Mission régionale d'autorité environnementale

**Avis en date du 05 février 2019
de la Mission régionale d'autorité environnementale d'Île-de-France sur
le projet de parc éolien « Énergie du Gâtinais 2 » à Beaumont du Gâtinais et
Gironville (Seine-et-Marne)**

Synthèse de l'avis

Illustration 1 : carte de situation

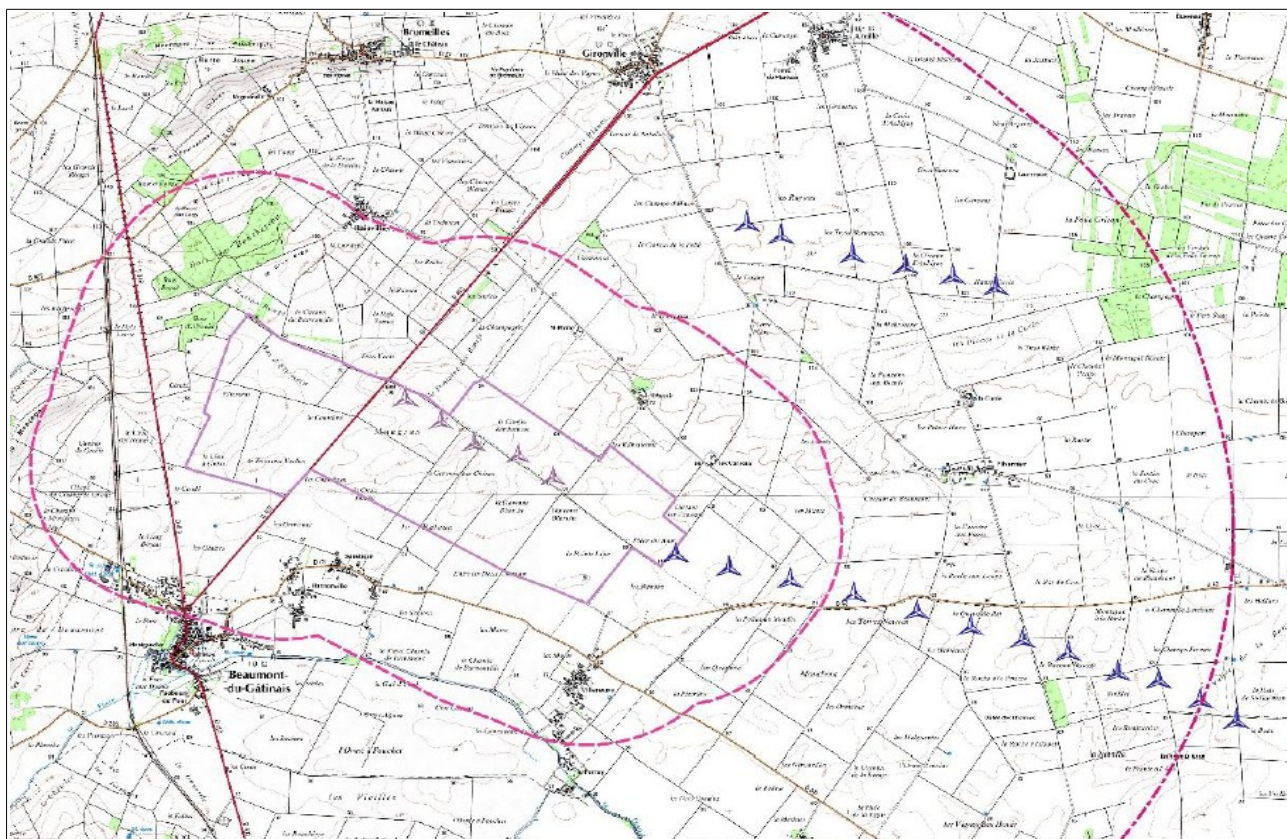
(cf. illustration 1). Par ailleurs, le parc éolien d'Arville au nord, mis en service en 2017, a fait l'objet d'un avis d'autorité environnementale émis par le préfet de région le 24 août 2012.

Illustration 2 : Carte des disques de 500 mètres autour des habitations et distances aux habitations (source : étude d'impact)

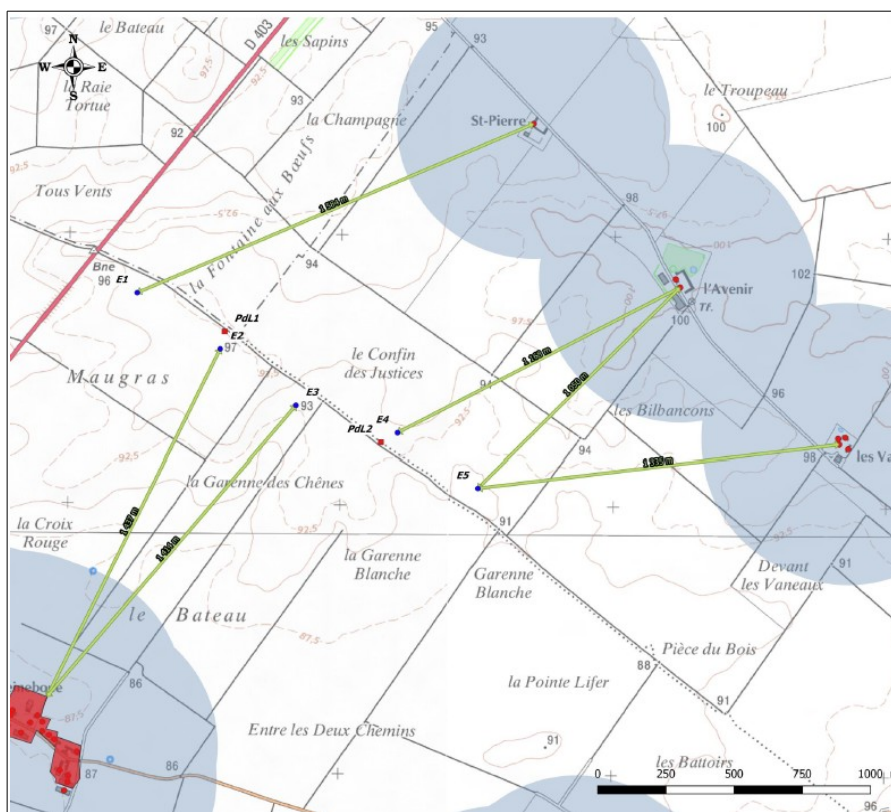
Le bâtiment d'habitation le plus proche des éoliennes projetées est la ferme de l'Avenir, située à 1 050 mètres. L'éolienne la plus proche de la ferme des Vaneaux est située à 1 335 mètres. Enfin, les habitations du hameau de Seineboué au sud sont situées à plus de 1 400 mètres (cf. Illustration 2).
